協力工場 不良品連絡書

11 146 77 57	
	仕種番号	139062-3-12
	品名	X.FL-PR-SMT1-2 PRシェル(12)
	金型番号	P5821
	ロットNo	1.S.0744 1.T.0778
	連絡受理日	2014/11/05 11:31:48
	対象数量	21,730+28,200=49,930
**	1

去忘れに伴う、めっき品質未 確認

製品ツナギ部のダミー材除

資料① 不具合のつなぎ部 と めっきラインでの溶接つなぎの比較

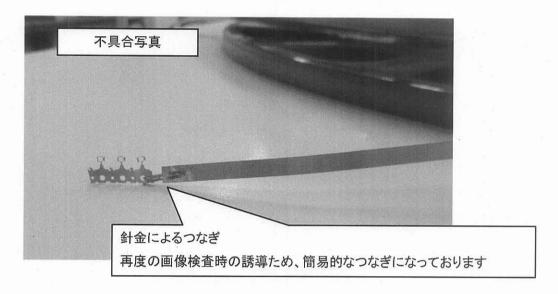
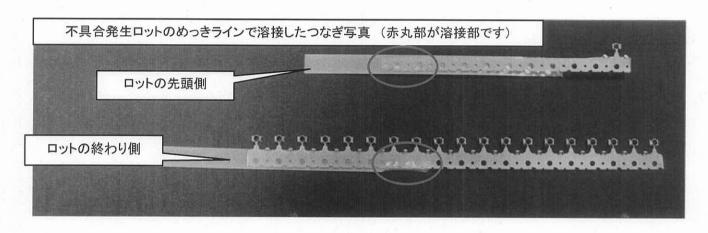
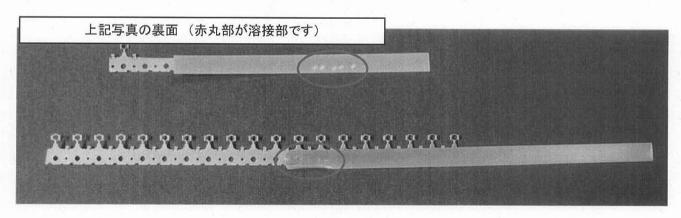
1. 確認内容 現物(ダミー)の返却なしのため、写真から判断しますと、ダミーと製 品のつなぎが、針金であり、通常めっきラインでの溶接つなぎとは、異なっておりま す。(添付の資料①参照して下さい。)

2. 発生原因 めっき生産時に画像検査にて、変形が 検出されましたが、次工程の検査で不具合ヵ所を見つけ られなかったので、再度、生産ラインの画像検査を実施し ております。その際、誘導のため付けたダミーのことを 検査員は理解しておらず、そのため巻外から変形部まで 行き、変形を削除した後、ダミーがある巻内までは、確認 しないで、製品を巻き取ったため、ダミーが流出しました。

検査員は、変形不具合部を削除すれば、その他は問題ない と判断して出荷したため、ダミーが流出しました。

通常のめっき生産後に、再度、生産ラインの画像検 査を実施した際には、巻内に誘導のため付けたダミーを 必ず除去するために、検査工程にて、巻内まで確認をし て、ダミーの除去を実施致します。

再度画像検査時の検査の作業指図書を作成し、作業 方法・確認方法を明確にします。

再度、生産ラインの画像検査を実施した際に、巻内まで検 査確認を実施することで、ダミーは流出しないと判断いたし ます。
